设计变更通知单

建设单位 CLIENT	江苏溢丰华创环保科技有限公司		合作设计单位 CO-OPERATED WITH	—	
工程名称 PROJECT NAME	南京现代表面处理科技产业中心项目	工程编号 PROJECT NO.	JXG-2024-22	专业 DISCIPLINE	电气
项目名称 ITEM NAME	水资源中心	变更单编号 MODIFICATION NO	DBG-20-01	原图纸编号 DRAWING NO	—
变更原因 REASON	按甲方意见补充变更

北区首层磅房配电箱N-1AL1修改

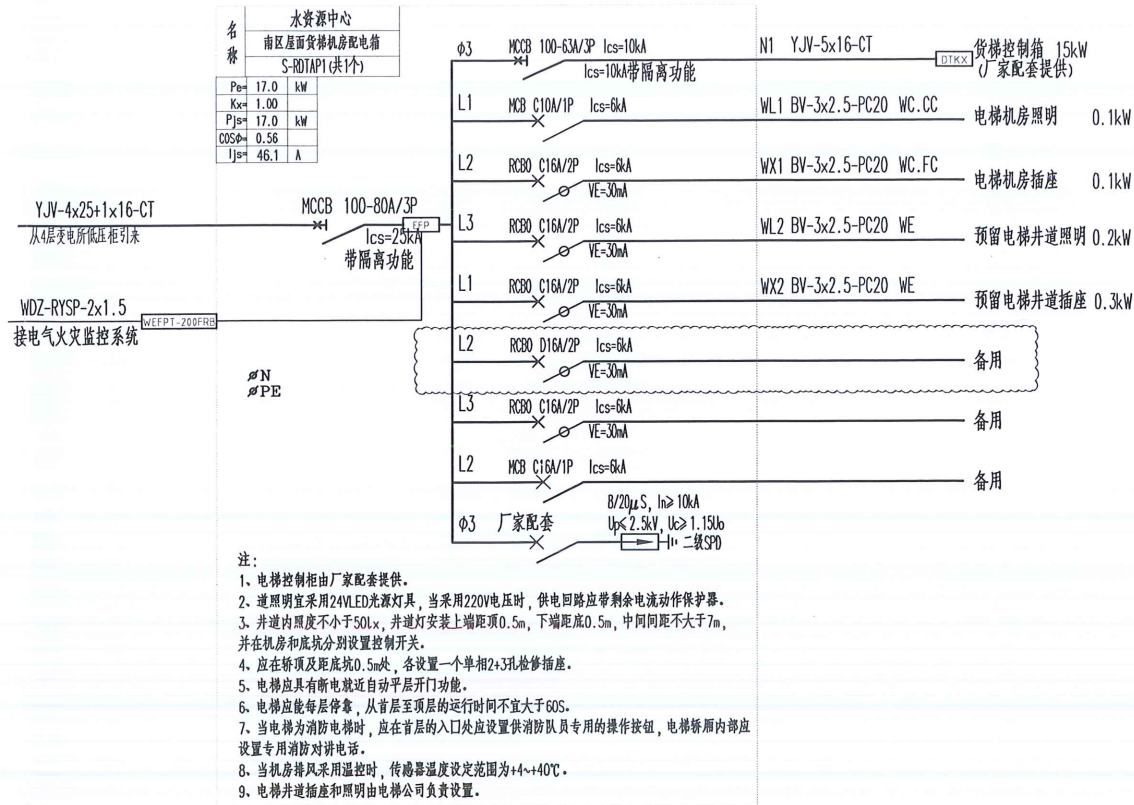
- 南区4层高低压配电房增加3个插座，详本变更单附图02。
- 南区屋面层货梯机房取消空调配电，对应配电箱S-RDTAP1出线回路WK1用途改为备用，详本变更单附图01~02。
- 南区屋面层非消防负荷配电总箱S-RAPZ安装在电井内，补充该箱安装位置示意，详本变更单附图02。
- 北区首层磅房配电箱N-1AL1，利用一个备用回路用途改为空调配电回路WK1，详本变更单附图01。

修改内容: 备用回路改为空调配电回路。

南区屋面货梯机房配电箱S-RDTAP1修改

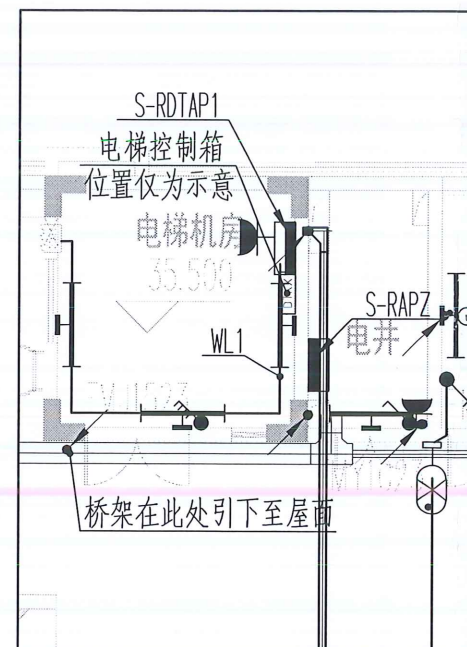
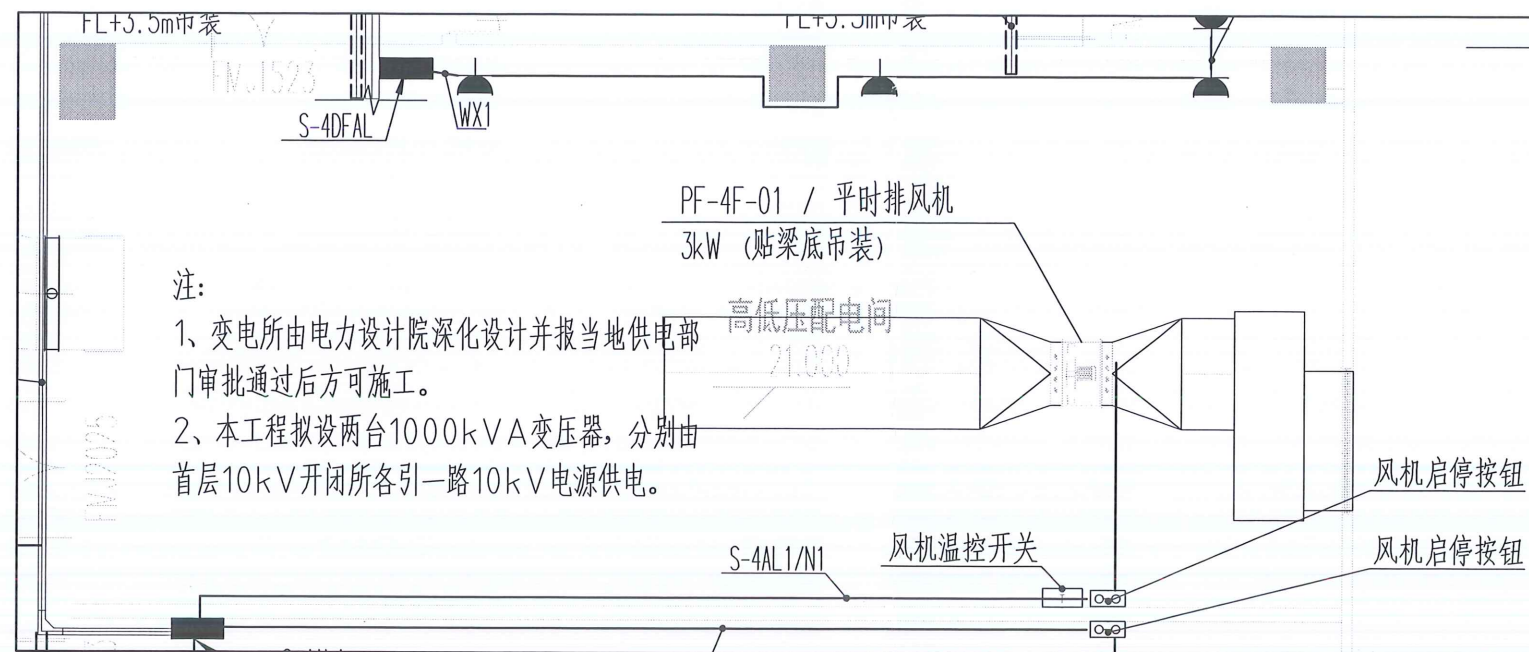
修改内容: 空调配电回路用途改为备用。

火灾自动报警系统图

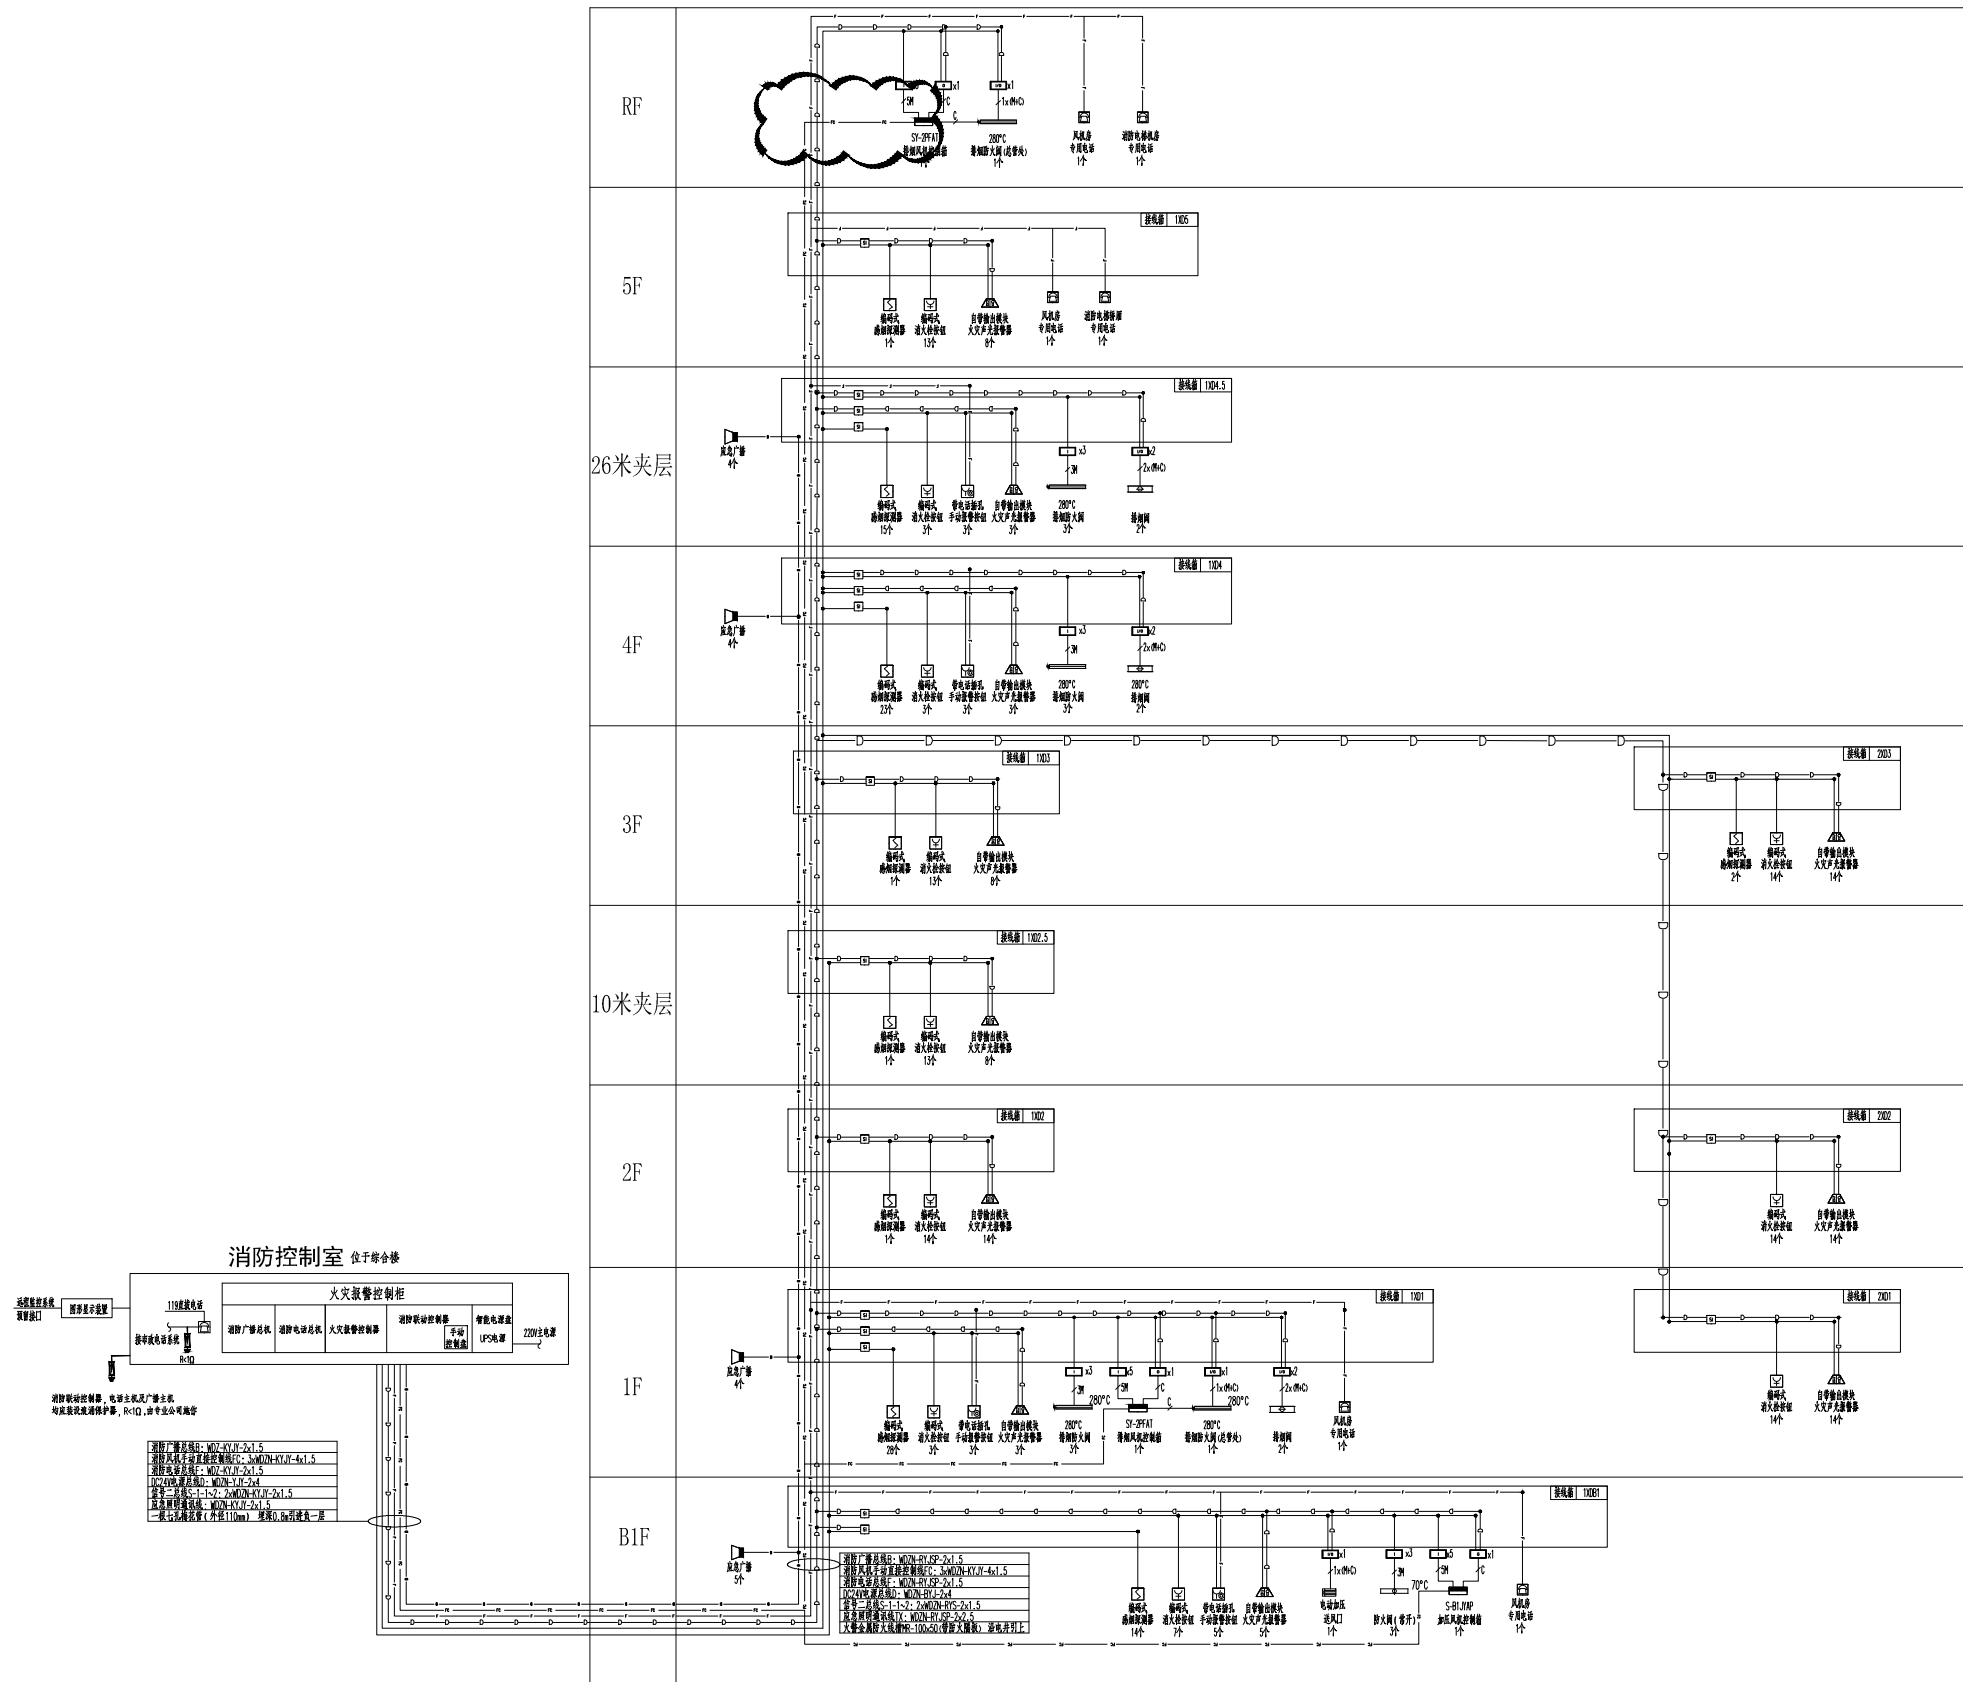
- 消防联动输入输出模块现场安装，以平面图为准，修改图例，详见修改后图纸DS-20-X01a(第二版，2025.10.29)云线部分。
- 负一层风机房及一层风机房的防火阀接线由电源线+信号线改为信号线，详见修改后图纸DS-20-X07b、DS-20-X08b(第二版，2025.10.29)云线部分。
- 补充三层应急照明平面图标志灯  的图例，详见修改后图纸DS-20-X02a(第二版，2025.10.29)云线部分。
- 系统图补充屋面风机的手动控制线(原平面图有)，详见修改后图纸DS-20-X03b(第二版，2025.10.29)云线部分。
- 根据应急照明平面图调整3~5ALE1这三个应急照明配电箱的出线回路，详见修改后图纸DS-20-X04b(第二版，2025.10.29)云线部分。
